国土交通大臣認定の仕様と異なる仕様の具体的な内容

枠組壁工法の間仕切壁の準耐火構造大臣認定関係…**図1参照**

図1. 間仕切壁 (イメージ)

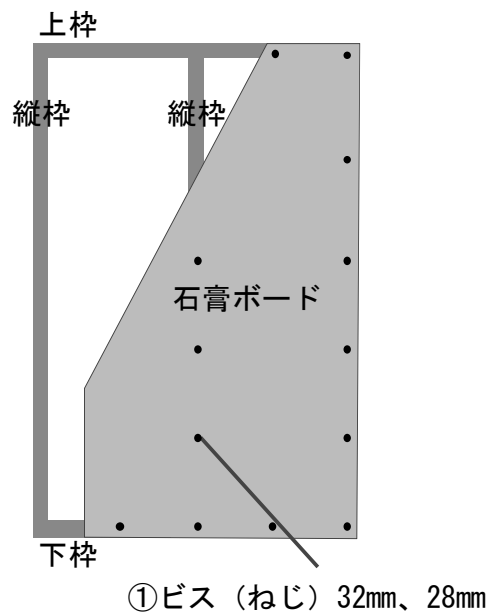
大臣認定仕様	不適合施工
①	・石膏ボードを長さ 38.1mm 以上の石膏ボード用くぎか、長さ 40 mm以上の石膏ボード用スクリューねじで留める。	・石膏ボードを長さ 28mm のビス (ねじ) で留めていた。

大臣認定仕様	不適合施工
①	・石膏ボードを長さ 45mm 以上の石膏ボード用くぎか、長さ 40 mm以上の石膏ボード用スクリューねじで留める。	・石膏ボードを長さ 32 mm のビス (ねじ) で留めていた。
